**Avis de la Mission Régionale d'Autorité environnementale
de Bourgogne-Franche-Comté
sur la mise en compatibilité du plan local d'urbanisme (PLU) de
Saint-Fargeau
et sur le projet de centrale photovoltaïque au sol
au lieu-dit « Champ des 14 Arpents »
sur la commune de Saint-Fargeau (89)**

N °BFC-2023-3690
N° BFC-2023-3853

Figure 3: Plan du projet (Dossier de demande de permis de construire, page 5)

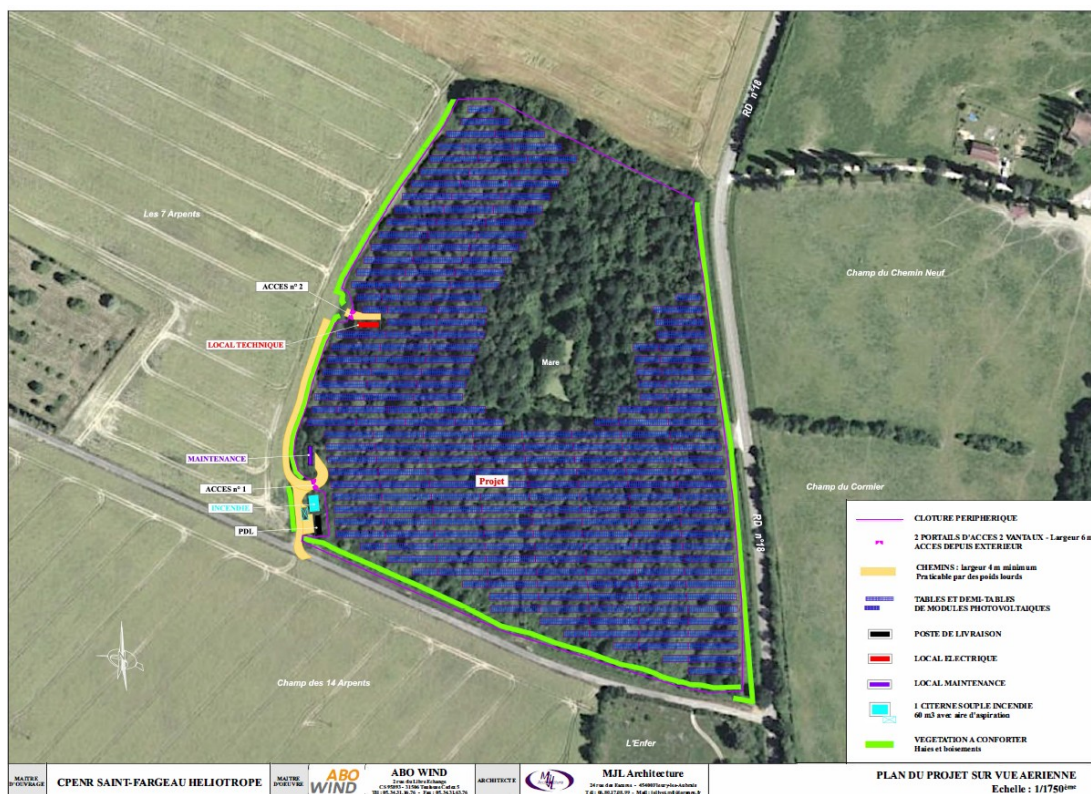
La MRAe recommande d'analyser les effets des solutions de raccordement envisagées sur l'environnement, en définissant, le cas échéant, les mesures ERC en conséquence.

Figure 4 - zonages du PLU actuel (Additif au rapport de présentation, page 29) et envisagé (Additif au rapport de présentation, page 33)

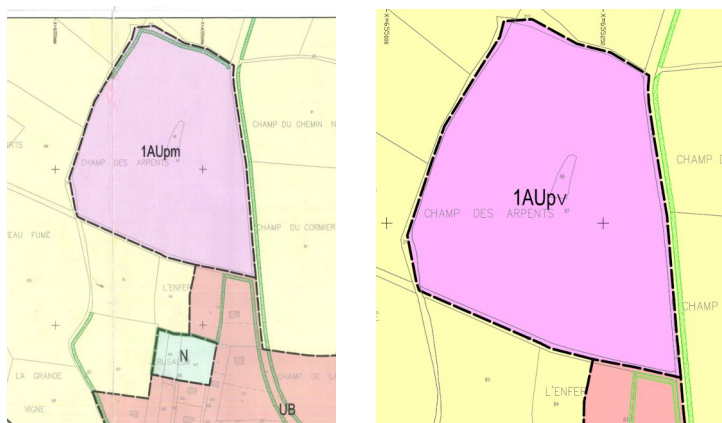
La MRAe recommande de compléter le règlement écrit et graphique par des mesures assurant la prise en compte par le PLU des conclusions revues et complétées de l'évaluation des incidences du projet.

Le projet est localisé au droit du zonage 1AUpm du PLU de la commune de Saint-Fargeau, , destinée à l'urbanisation future. Le projet de PLUi prévoit un classement de la ZIP en zone naturelle de loisirs NL3 (STECAL) destinée à l'accueil d'habitations légères de loisirs avec une limitation de l'emprise au sol des constructions à 1000 m² sur l'ensemble de l'unité foncière du secteur qui représente une surface d'environ 8,5 ha. Partant, le classement en zone 1AUpv de la ZIP ne paraît pas en adéquation avec le PLUi en cours d'élaboration.

Figure 5: variante finale du projet (étude d'impact p 120)

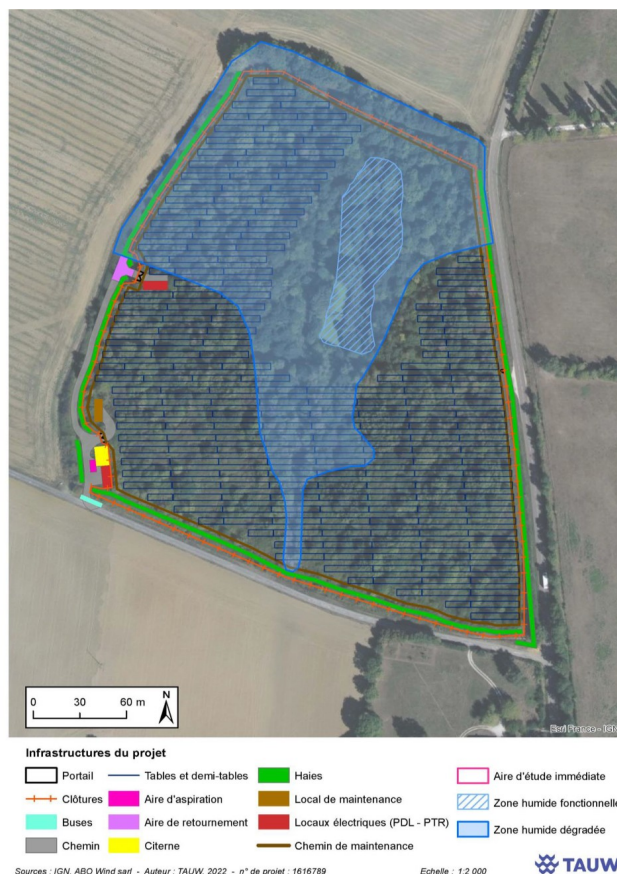
La MRAe recommande d'évaluer précisément les impacts du projet sur les zones humides et de définir des mesures ERC permettant de respecter les dispositions du SDAGE Seine-Normandie, notamment en termes de compensation.

La MRAe recommande d'étudier le positionnement de la clôture au plus près des panneaux et des installations, afin de permettre l'accès de la faune au boisement naturel existant conservé et à la végétation à conforter en périphérie (haies).
